OU-TN-OSZP3-2024/003931-024

Rozhodnutie

Strategický dokument „Zmeny a doplnky č. 3 územného plánu obce Trenčianske Mitice“, uvedený v predloženom oznámení sa

Oznámenie o strategickom dokumente „Zmeny a doplnky č. 3 územného plánu obce Trenčianske Mitice“ – stanovisko

- mapa s vyznačením DP, CHLÚ, OVL, starých banských diel, skládok odpadov a radónového rizika

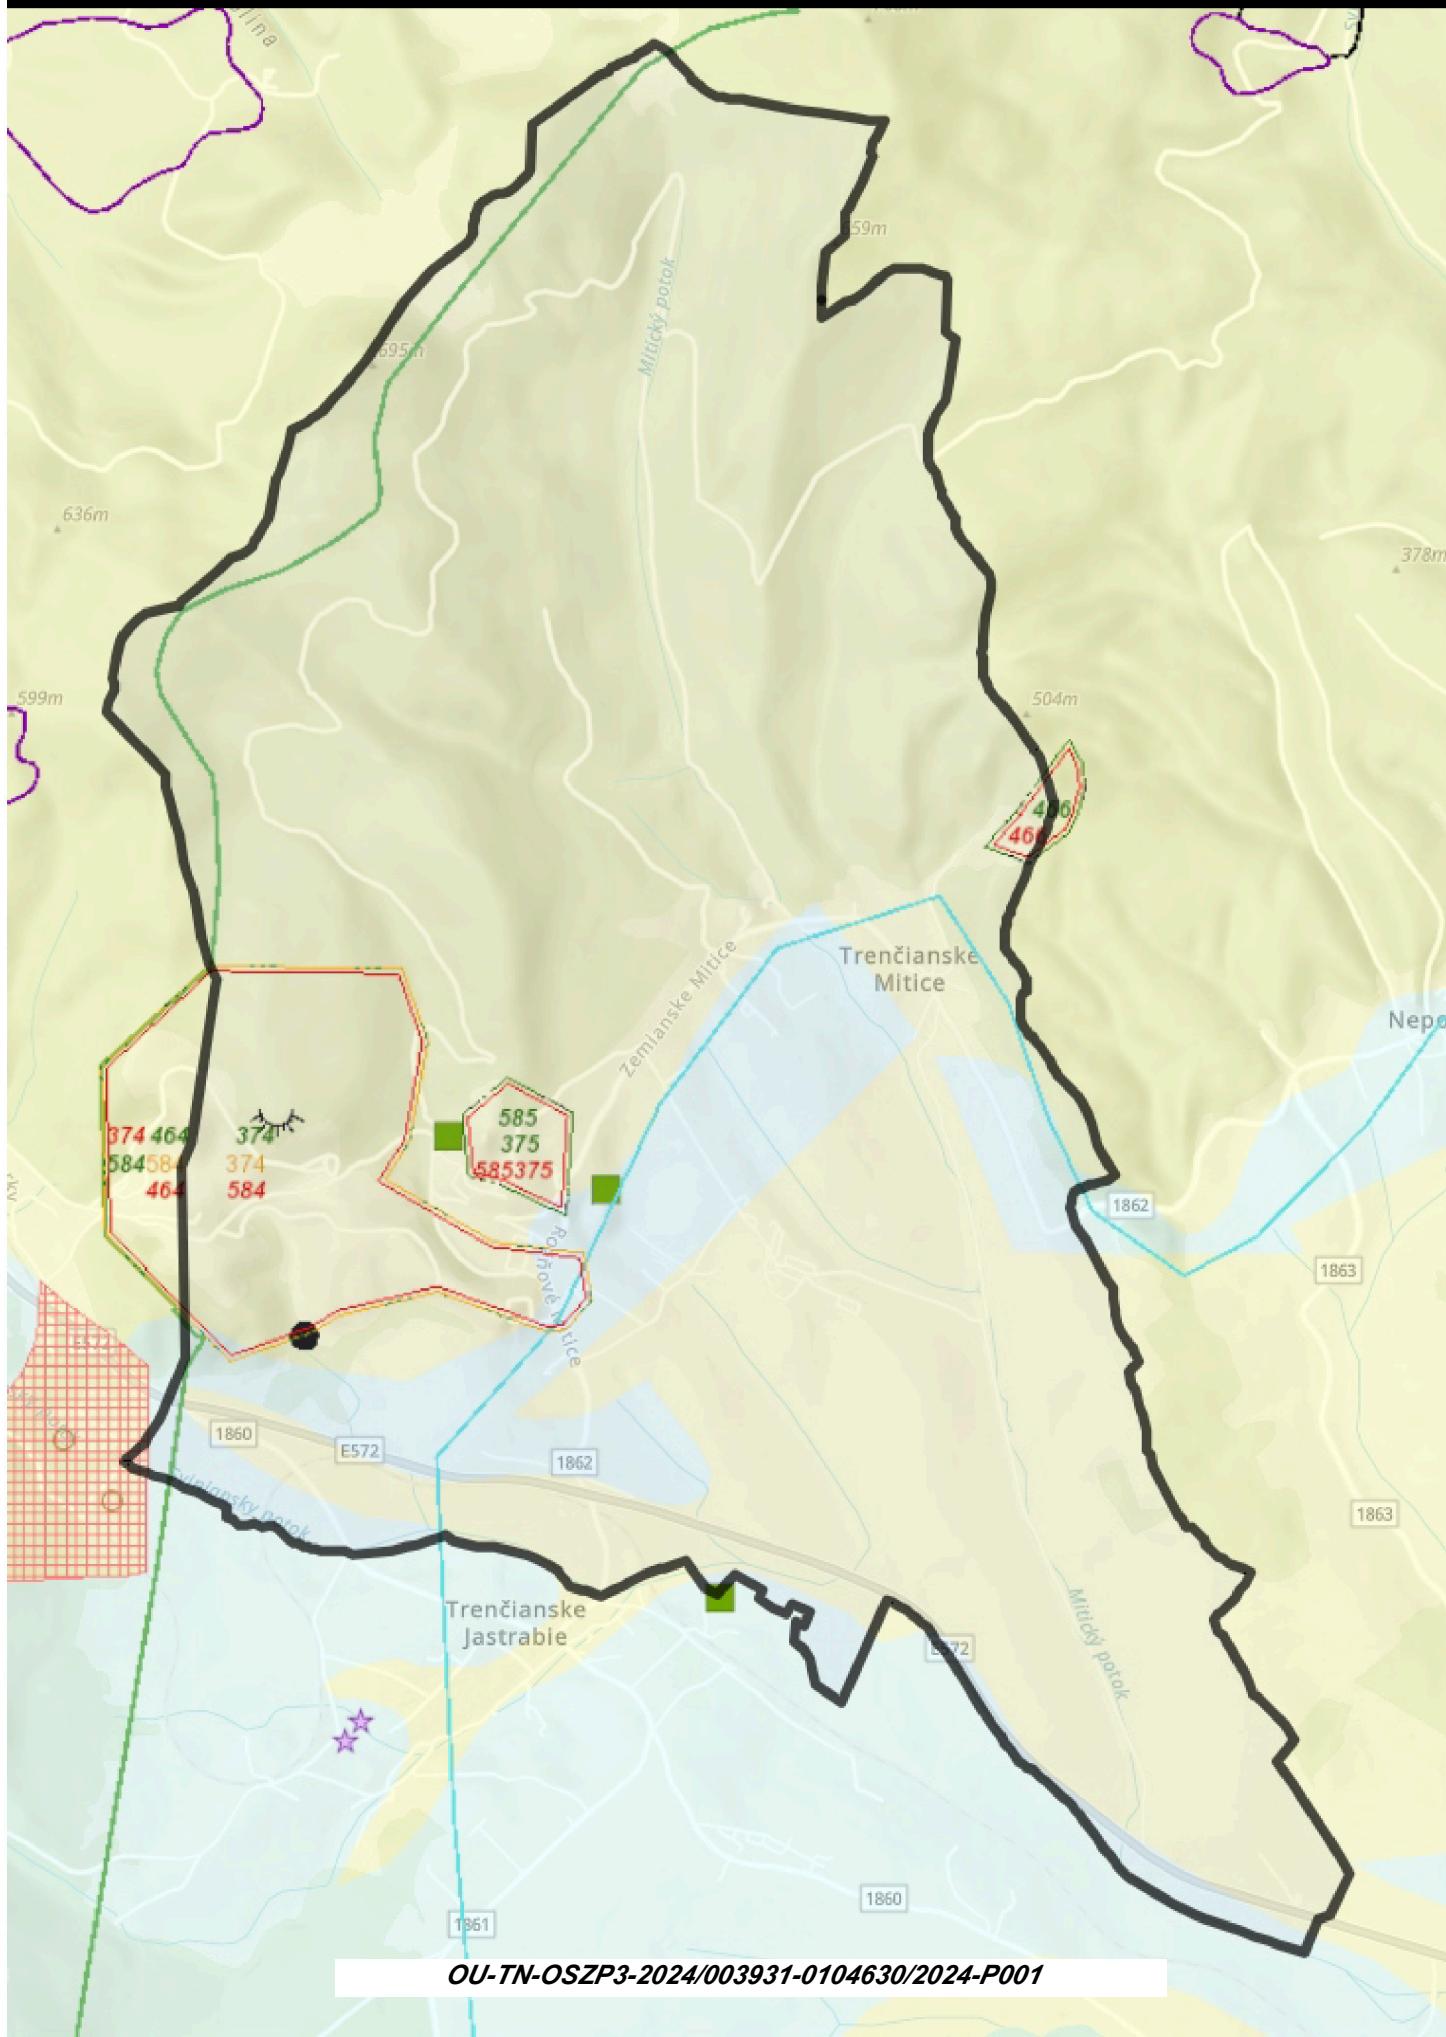
2. V predmetnom území sú evidované staré banské diela tak, ako sú zobrazené na priloženej mape. Ministerstvo žiada evidované staré banské diela vymedziť ako plochy vyžadujúce zvýšenú ochranu podľa § 12 ods. 4 písm. o) Vyhlášky Ministerstva životného prostredia Slovenskej republiky č. 55/2001 Z. z. o územnoplánovacích podkladoch a územnoplánovacej dokumentácii a vyznačiť v územnoplánovacej dokumentácii.

3. V predmetnom území sú evidované skládky odpadov tak, ako sú zobrazené na priloženej mape. Ministerstvo odporúča uvedené skládky odpadov dostatočne zohľadniť v územnoplánovacej dokumentácii.

4. Predmetné územie spadá do nízkeho až stredného radónového rizika, tak ako je to zobrazené na priloženej mape. Stredné radónové riziko môže negatívne ovplyvniť možnosti ďalšieho využitia územia.
